**INTEGRAZIONE ALLA VALUTAZIONE PREVISIONALE DI
IMPATTO ACUSTICO DATATA 27 OTTOBRE 2020
INERENTE ALLA PRESENTAZIONE DI ACCORDO OPERATIVO SU
AREA A13.d-AREA 10 NEL COMUNE DI FORLIMPOPOLI
LOCALITA' CASE LAGO**

ai sensi della legge quadro sull'inquinamento acustico
n° 447/95

10 settembre 2021

ANTONELLI EDILIZIA S.R.L.

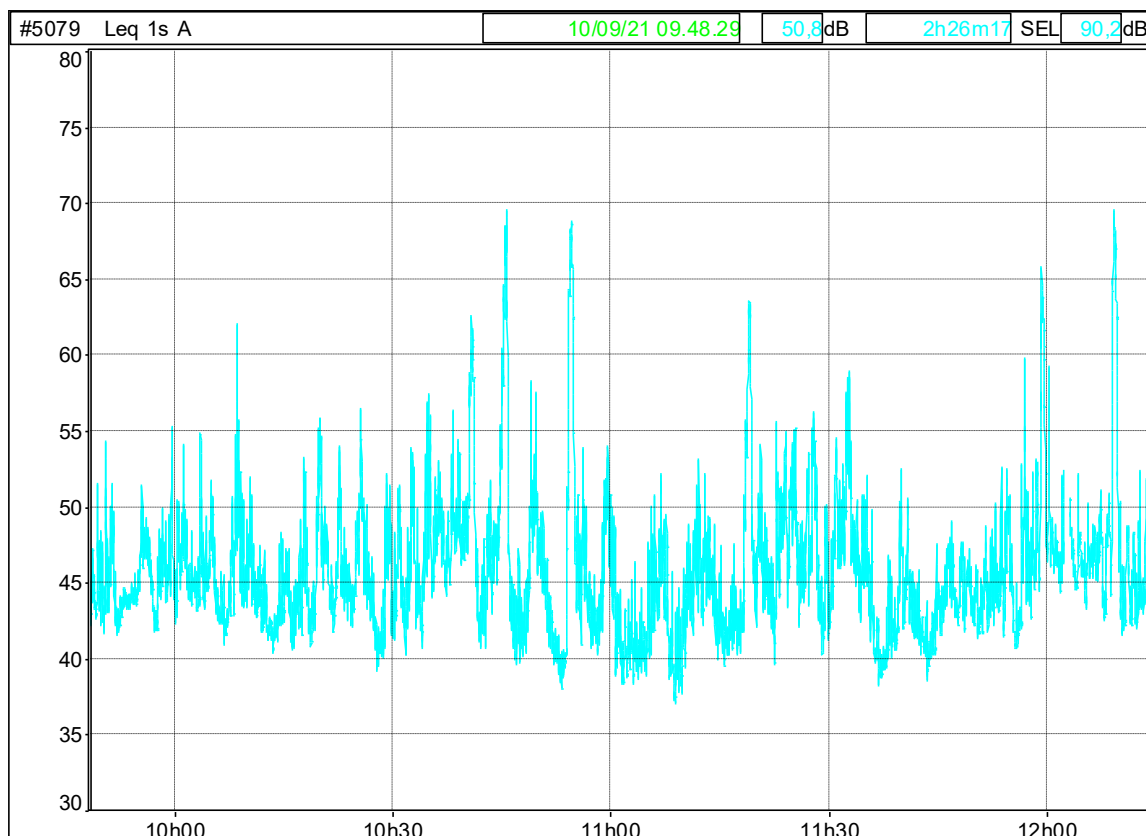
“... rilevato che la valutazione non considera il rumore residuo...”

A conferma di quanto ipotizzato si è ripetuta una misura di rumore residuo in prossimità dei ricettori R1, R2 ed R3 su via Pisacane di cui di seguito si riportano foto aerea con indicazione della postazione di misura e a seguire Time History e tabella con i risultati.

Ad attività Antonelli ferma si è registrato in prossimità dei ricettori un LAeq pari a 51,0 dB(A).

Si noti che in quasi due ore e mezza di rilievo lungo via Pisacane sono passati 6 veicoli leggeri, tutti degli abitanti dei ricettori sensibili.

Mappa ante-operam (Ambientale con attività Antonelli operativa)

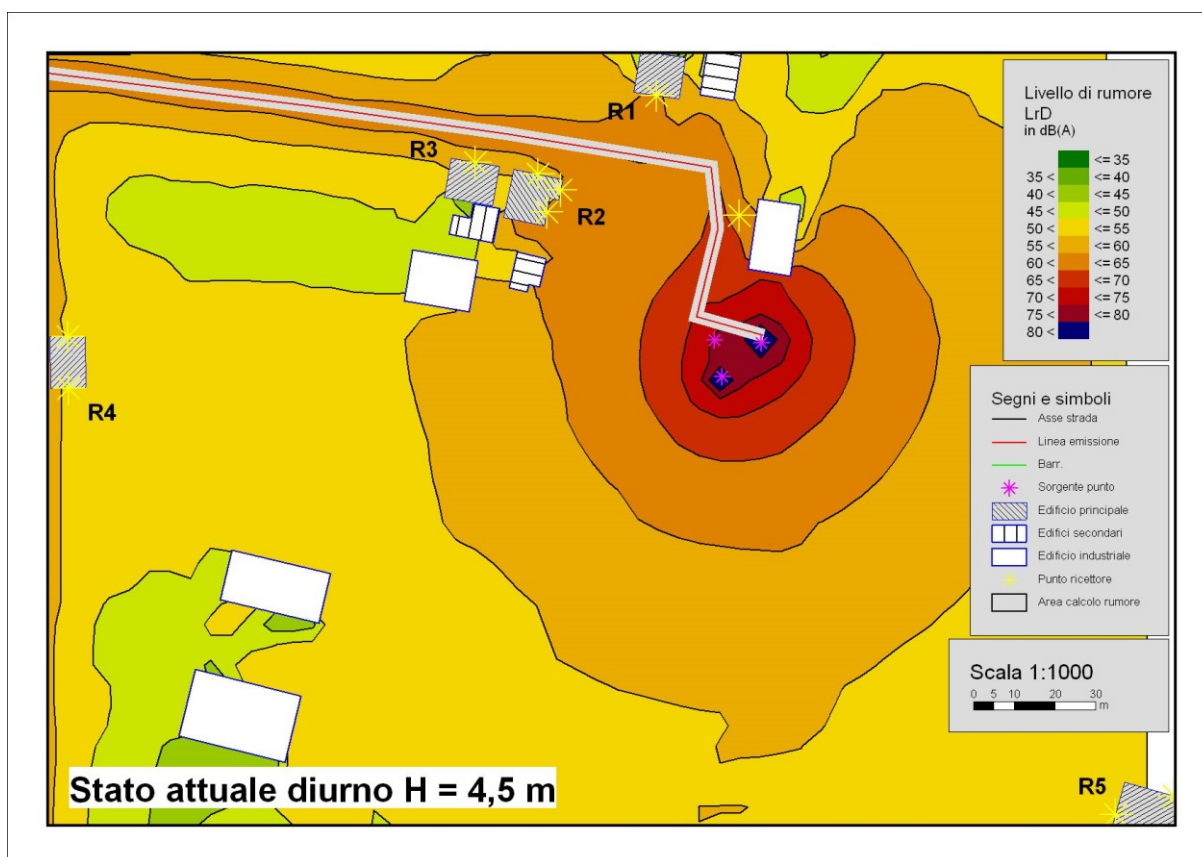
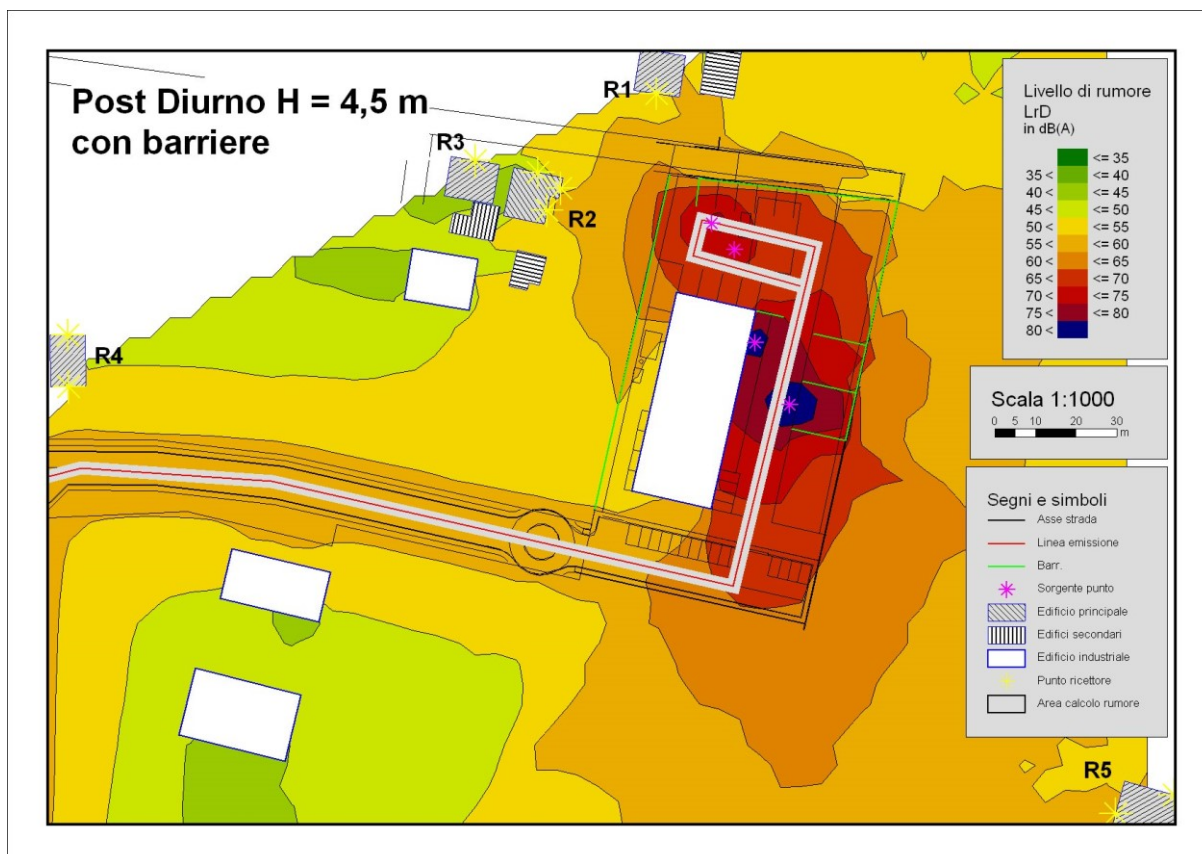
“... è priva dell'elaborazione di variazione del livello di impatto acustico presso i ricettori tra ante e post operam (principale elemento di analisi nell'ambito dello screening)...”

“... e considerato che il tecnico competente mette in evidenza un superamento certo dei limiti differenziali diurni che per essere mitigati, e senza certezza di riuscita, necessitano di imponenti barriere acustiche (5 mt di altezza per la barriera di nord ovest di 3 mt per tutto il lato est dell'impianto) che a loro volta determinano un impatto visivo non indifferente e non valutato ...”

Gli effetti delle barriere sono facilmente identificabili dal confronto delle tabelle ante e post operam ma ancor più evidenti dal confronto delle mappe ante e post operam di seguito riportate. Dalle mappe si può infatti apprezzare come il clima acustico risulterà migliorato nel post operam rispetto all'attuale per i ricettori più vicini e si avrà un peggioramento ma molto limitato per R5 che però ha un rumore residuo molto più alto perché 140 m più vicino alla via Emilia rispetto ai ricettori su via Pisacane.

Dal confronto ante e post operam con barriere appare evidente un miglioramento per tutti i ricettori sensibili R1, R2, R3 ed R4; solamente per R5 si ha un leggero peggioramento però nei limiti di legge.

La simulazione con barriere dimostra il rispetto dei limiti di legge anche nel post-operam.
